## Merknadsskjema – Offentlig ettersyn

<b>Plannavn</b>	Årstad, Gnr. 159, Bnr. 190 mfl, delfelt S15 Mindemyren
<b>Arealplan-ID</b>	4601_66000000
<b>Saksnummer</b>	2017/43843, 2022/20537
<b>Utarbeidet av</b>	HOLON Bergen
<b>Sist revidert</b>	14.07.2025

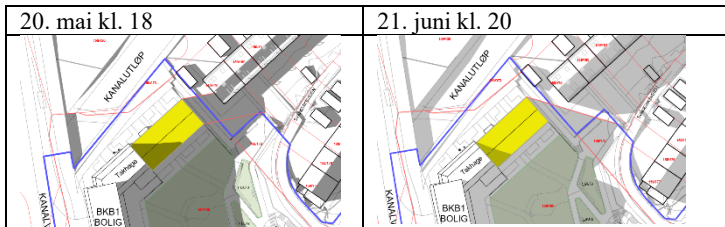
13	<p>Byantikvaren 18.08.2020 NB: mottatt 20.04.2021 Dok.nr. 86</p>	<p>a) Byantikvaren anbefaler at uttrykket forenkles, og at den enkle, rytmiske fasadeutformingen med slakt saltak og lang gesimslinje, som man ser i eksisterende nabobebyggelse, videreføres i planforslaget.</p> <p>b) Det bør vurderes å redusere høydene på ny bebyggelse for å sikre bedre tilpasning til kulturmiljøet. Avtrapping</p>	<p>a) Delvis tatt til følge. Ny bebyggelse langs kanalen tar opp enkelte elementer fra nabobebyggelsen, og rytmen speiles bl.a. ved sprang i fasaden, fargekontraster og balkonger. Saltak på nabobygg har en vinkel på nærmere 45 grader, og er ikke et slakt saltak.</p> <p>b) Delvis tatt til følge. Avtrappingen er forsterket og laveste del av bygget er forlenget i revidert planforslag. Møne- og gesimshøyder som foreslås er undersøkt, og vi mener det ikke er en bedre tilpasning til eksisterende bygg enn planforslaget er. Takvinkelen blir for slak, og gesims blir relativt høy. Planforslaget viser en</p>	x	x (a, b, d, e, f)	x

mot rekkehusbebyggelse bør starte tidligere enn vist i snitt, for å bedre solforholdene for Svaneviksveien 31. Byantikvaren foreslår å undersøke byggehøyde på +35,1 og gesimshøyde på +34,1 for den delen som grenser til rekkehusbebyggelsen. Om tilfredsstillende kvaliteter ikke oppnås, bør det vurderes å redusere antall etasjer i bebyggelsen med oppgitt byggehøyde på k+44,7

mønehøyde på k+36 på delen nærmest naboene, og illustrert prosjekt viser en gesims på k+33,5 på den tilbaketrukne delen og k+30,3 på volumet som går ut til byggegrense. Hus 2 er redusert med 1 etasje.

Når det gjelder grep for å bedre solforholdene for nabo, vil det ikke hjelpe å redusere med 1 etasje, hverken i hus 1 eller hus 2. Enhver bebyggelse høyere enn 1 etasje vil legge noe skygge på naboens bakhage på kveldstid. Undersøker man Byantikvarens forslag til byggehøyder for hus 1 i sin helhet, gir det følgende skyggevirking:

Det er også undersøkt en bebyggelse som har samme gesims- og mønehøyde som nabobygg, noe som vil gi noe mer sol på naboens hage kl. 18 på sommerstid, mens kl. 20 vil det ikke gi noen forbedring. Et slikt grep vil for øvrig gi utfordringer med tilpasning til resten av bebyggelsen i planen, som gradvis skal tilpasses eksisterende kontorbygg på kote +48,1. Det er ikke ønskelig å redusere byggehøyder såpass mye i en byfortettingssone, like inntil grensen for en sentrumssone, og mindre enn 100 meter fra et bybanestopp.
